改善箇所説明図

不具合の内容

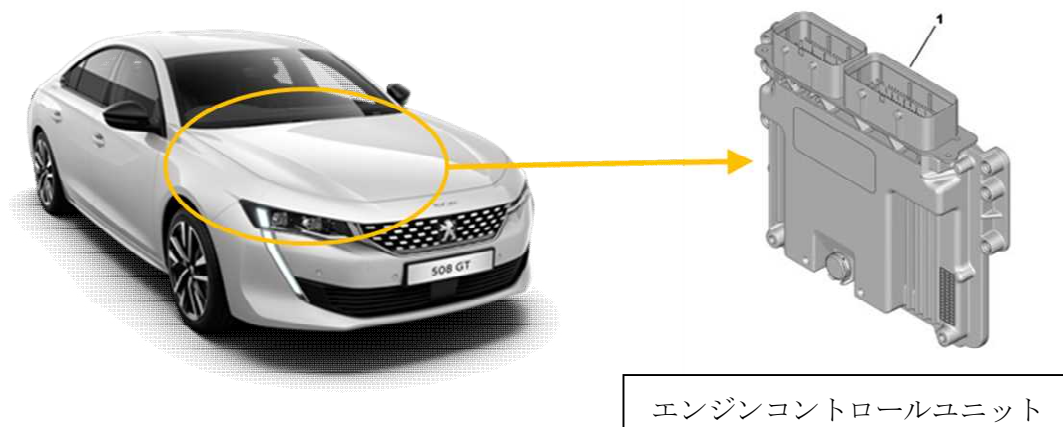
エンジンコントロールユニットにおいて、制御プログラムが不適切なため、低エンジン回転・定速走行などの低負荷走行の際に、NO_x（窒素酸化物）センサーが正しく機能していないと誤診断し、エンジン警告灯が点灯するおそれがある。

全車両、エンジンコントロールユニットの制御プログラムを対策プログラムに書き換える。

助手席側ドアロックストライカー上側の固定ボルトの頭に青ペイントを塗る。
